COMMISSION ROYALE DES MONUMENTS ET DES SITES
KONINKLIJKE COMMISSIE VOOR MONUMENTEN EN LANDSCHAPPEN

Objet : WATERMAEL-BOITSFORT. Berensheide, 240.
Demande de permis d'urbanisme portant sur la transformation, la rénovation et l'extension de l'habitation

Avis de la CRMS

Ci-dessus : plans d'archives d'origine illustrant le volume latéral prévu et non réalisé. Images tirées du dossier.

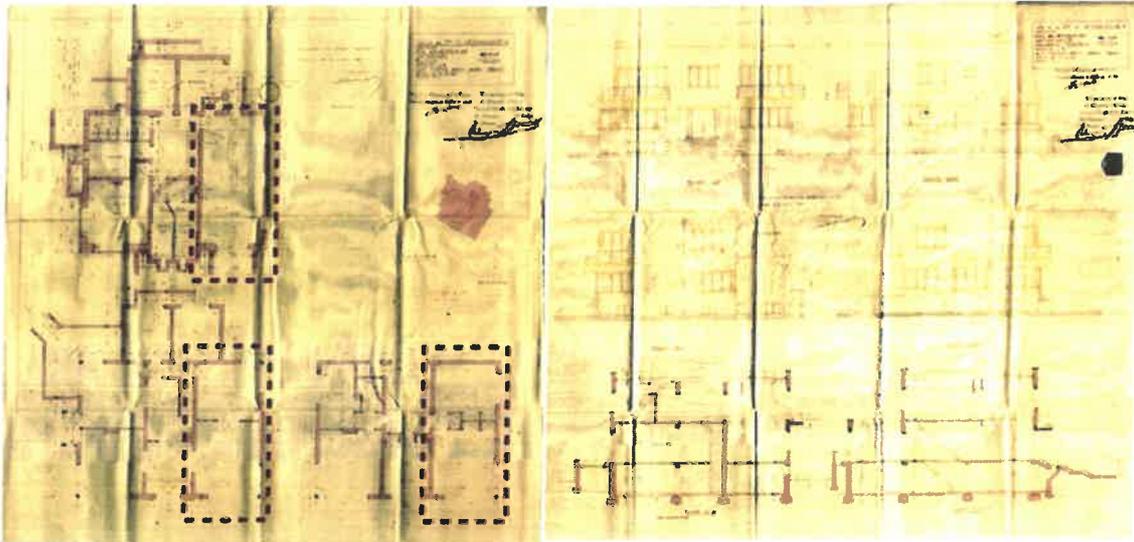
Le demandeur s'appuie sur les plans d'archives d'époque pour élaborer son projet. Ces derniers indiquent que le bien comprenait un volume latéral, qui n'a pas été construit.

L'analyse des documents permet aussi d'identifier d'autres détails qui n'ont pas été réalisés : les élévations d'origine prévoyaient des balcons ou des garde-corps au 1^{er} étage, ainsi que des baies plus larges au rez-de-chaussée.

La nouvelle extension sera visible depuis le site classé, mais ne lui porte pas préjudice. S'agissant de la qualité intrinsèque de l'immeuble même, la composition de l'extension sera conçue en intégration avec le bâtiment originel : mêmes matériaux, gammes chromatiques similaires, respect des formes, proportions et du rapport de pleins et de vides. La CRMS est favorable à la proposition.
